CCR-VIA -- COMITATO DI COORDINAMENTO REGIONALE PER LA VALUTAZIONE D'IMPATTO AMBIENTALE

Giudizio n° 3370 del 18/03/2021

Oggetto: Ampliamento cava località Congiunti

Tipo procedimento: Verifica di Assoggettabilità ai sensi dell'art. 19 del D.Lgs 152/06 e ss.mm.ii.

Immagine 12.1 – Schema tipo di intervento di mitigazione (da Relazione Tecnica).

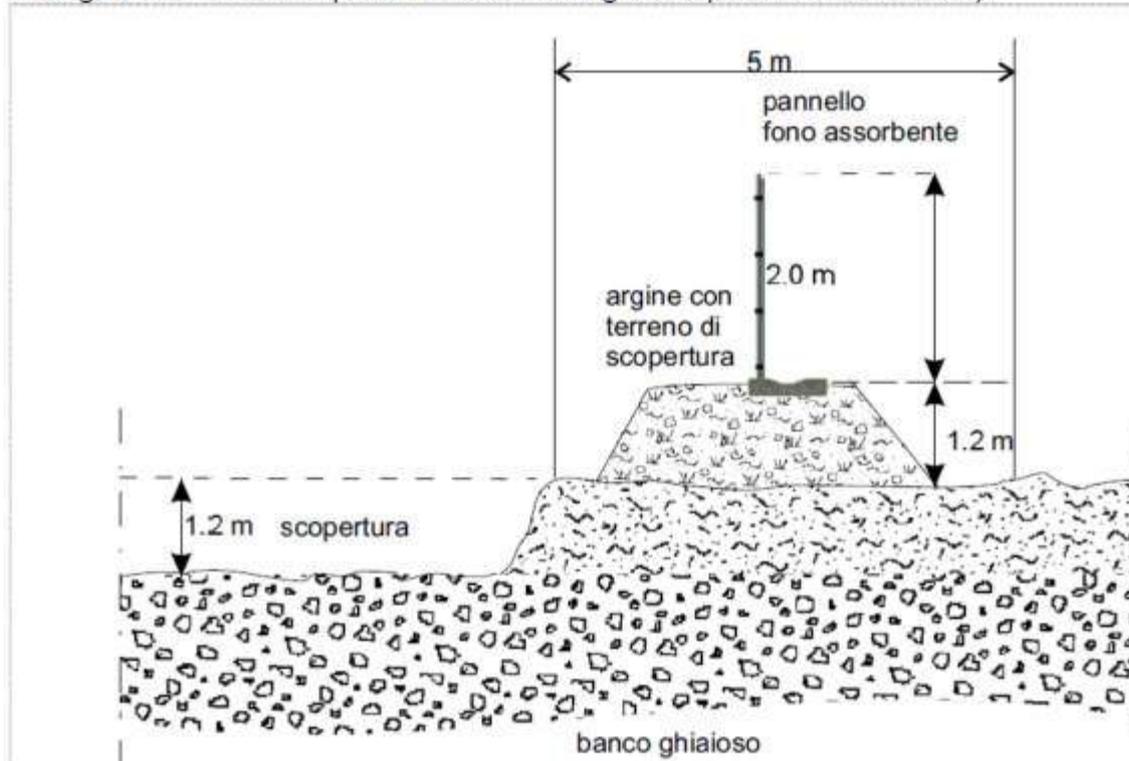
- Vista la necessità di estendere le valutazioni di impatto ambientale (rumore, vibrazioni e polveri) anche ai recettori abitativi posti a sud-est;
- Vista la necessità di definire con elaborato tecnico di dettaglio la distanza dell'area in ampliamento rispetto al vincolo P4 del PSDA ai fini dell'applicazione della L.R. 18/1983 e s.m.i.;

- Considerata la necessità di approfondire gli impatti relativamente alle vibrazioni provocate, data l'estrema prossimità di recettori abitativi;
- Ritenuto necessario ripresentare la stima di impatto sulla qualità dell'aria e qualora si opti per valutazioni tramite strumenti speditivi, tutte le stime dovranno essere coerenti con il riferimento tecnico impiegato;
